Parecer Técnico de Licença Ambiental Simplificada (RAS) nº 0037379/2020

PA COPAM Nº: 22878/2009/001/2019

SITUAÇÃO: Sugestão pelo indeferimento

EMPREENDIMENTO: Líder Terraplanagem Grossi Ltda

Figura 01: Delimitação da faixa de APP linha vermelha, delimitação da área do aterro linha verde e curso d'água linha azul. Fonte: RAS

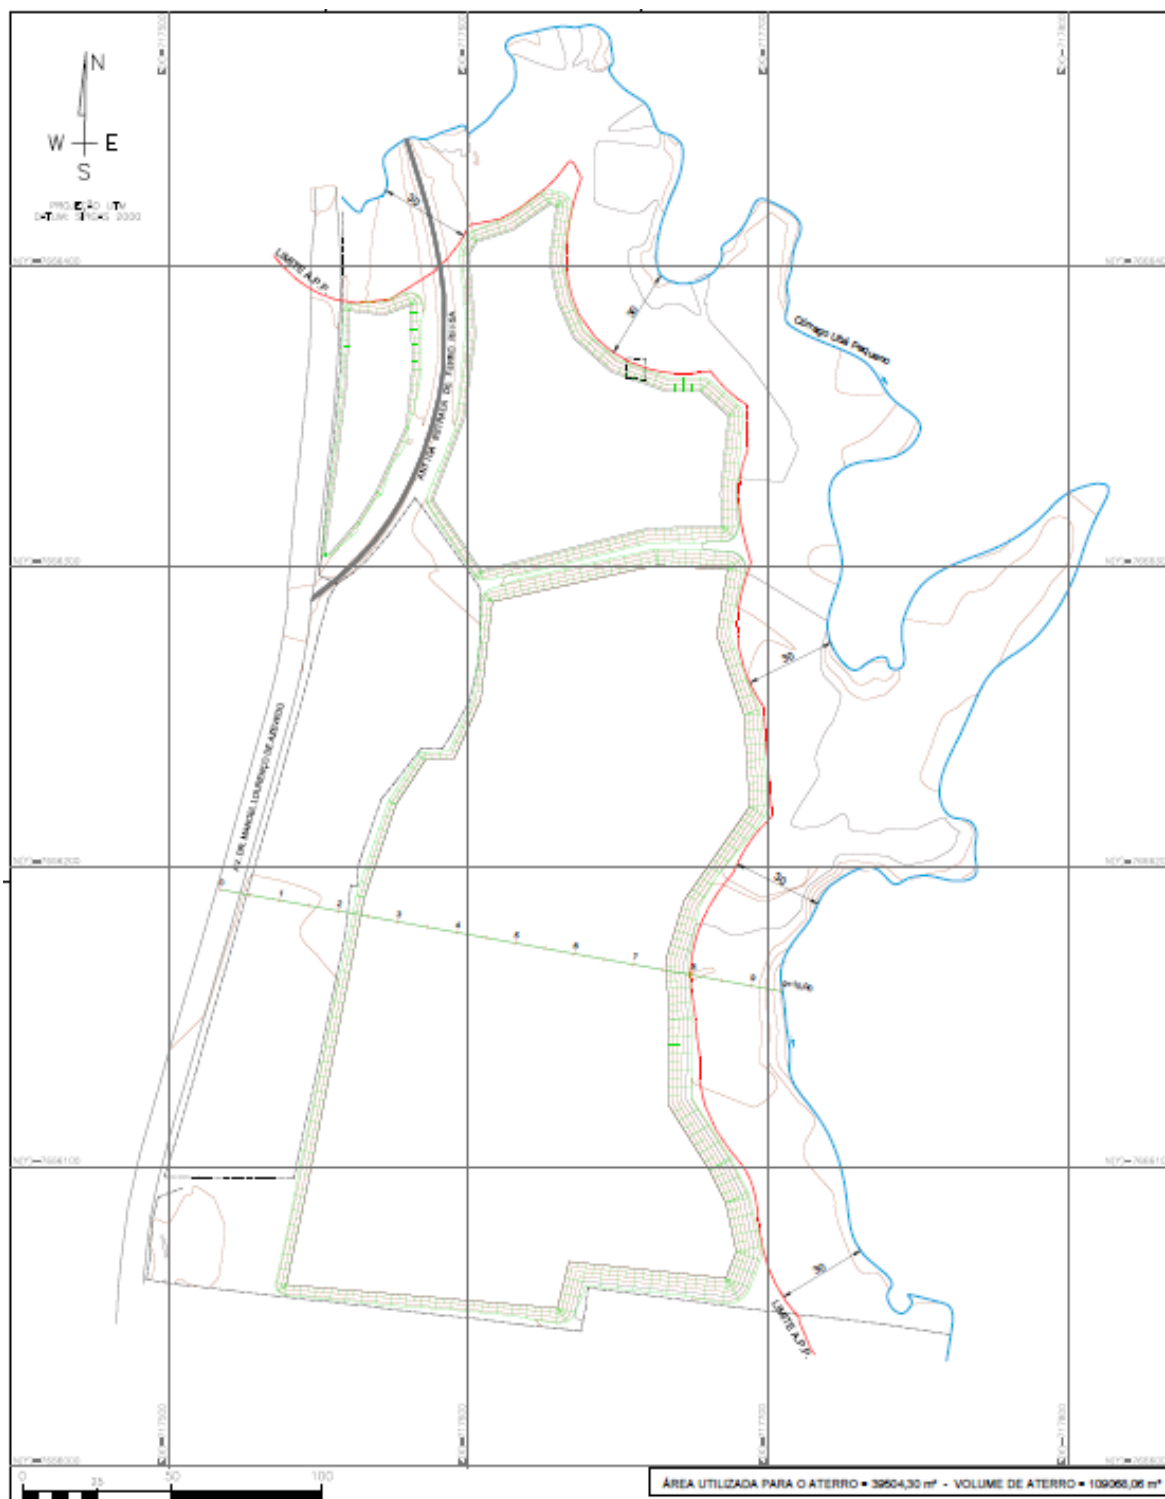
Em relação ao programa de monitoramento das águas dos corpos receptores, foi informado que não se aplica; porém não há justificativa técnica para a não inclusão do automonitoramento. Deve ser apresentado estudo técnico, com ART do responsável, que ateste a não necessidade de inclusão do programa de automonitoramento, uma vez que há um curso d'água nas proximidades do aterro conforme figura 01 e 02.

No que se refere a APP de curso d'água consta, fl: 48 dos autos, que a mesma será cercada, mantendo assim a integridade natural do curso d'água e suas margens. O projeto do aterro deve contemplar todos os sistemas de controle, juntamente com estudo de dimensionamento acompanhado de ART do responsável, atestando que os mesmos são capazes de evitarem a degradação da APP.
